MERKNADSSKJEMA - FORSLAGSSTILLERS KOMMENTARAR TIL MERKNADER OG INNSPEL -  
REGULERINGSPLAN – HØYRING, MINDRE ENDRING

<b>Plannavn</b>	Del av Sæbøtunet, gnr 88, bnr 103 m.fl
<b>Arealplan-ID</b>	1260-2016 100
<b>Saksnummer</b>	
<b>Utarbeidet av</b>	Arkoconsult AS
<b>Datert/Revidert</b>	07.03.2017

Figur 1 UTsnitt av gjeldande plan

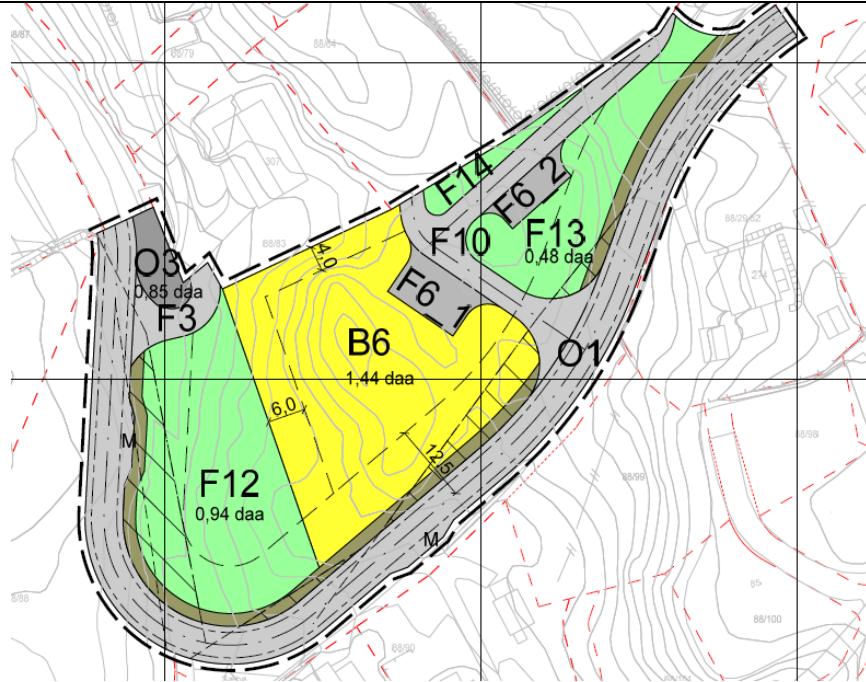
Reguleringsplan for Sæbøtunet legg til rette for ei utbetring og forskyving av fv. 407. Denne endringa er ikkje utført og det er uvisst kor tid det er aktuelt å utbetre strekninga. Den regulerte avkøyrsla til felt B6 lar ikkje difor realisere så lenge fylkesvegen ikkje er utbetra.

For å oppnå ei betre avkørsle til B6 og ei betre utnytting av feltet er det varsle endring av plan. Statens vegvesen har vore i møte med tiltakshavar under vefs i prosessen.

Eit resultat av dette er at felt B6 nyttar regulert avkørsle og tilkomstveg F10 i overvarende plan, men at avkøyrsle / veg F10 vert flytta lenger sør aust. Dagens avkøyrsle vert stengt og eigedom som nyttar denne får ny tilkomstveg.
